מכרז פומבי מס' 02/2020
שיקום מאגר קציעות – מפעל להשבת הקולחים ממט"ש קציעות

הודעת שינויים והבהרות מס' 3

שינוי תכנית מס' 37-5237 וסעיף 57.06.020 לכתב הכמויות

פרט חיבור צרכן שלב ב'

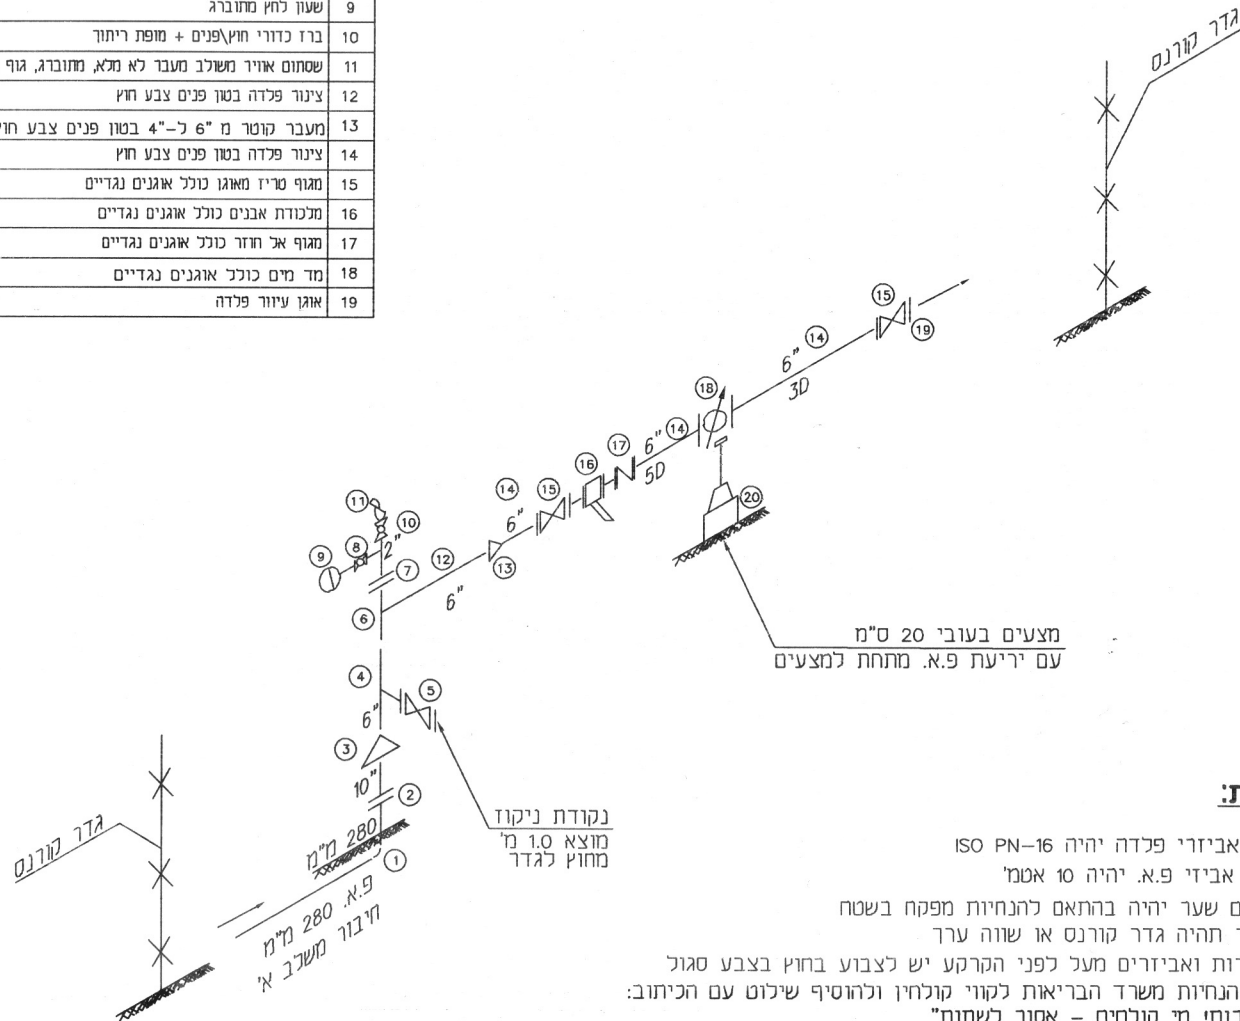
1. הוחלט לשנות את תכנית מס' 37-5237, הנקראת "פרט חיבור צרכן שלב ב'": השינוי הינו בקוטר המפרט ואביזריו, שהוגדל מקוטר 4" לקוטר 6".

מצ"ב תכנית מס' 37-5237 מעודכנת, המחליפה את התכנית המקורית ובאה במקומה.

4	עדכון קטרי אביזרים מ-4" ל-6"	עודד	חוננ	חוננ	28.07.20
3	עדכון סגופים	עודד	חוננ	חוננ	07.04.20
2	עדכון חיבור לשלב ב'	עודד	חוננ	חוננ	30.01.20
1	עדכון סגופים	עודד	חוננ	חוננ	14.12.20
מסיד	מהות השינוי	חכנ	בדק	אשר	תאריך
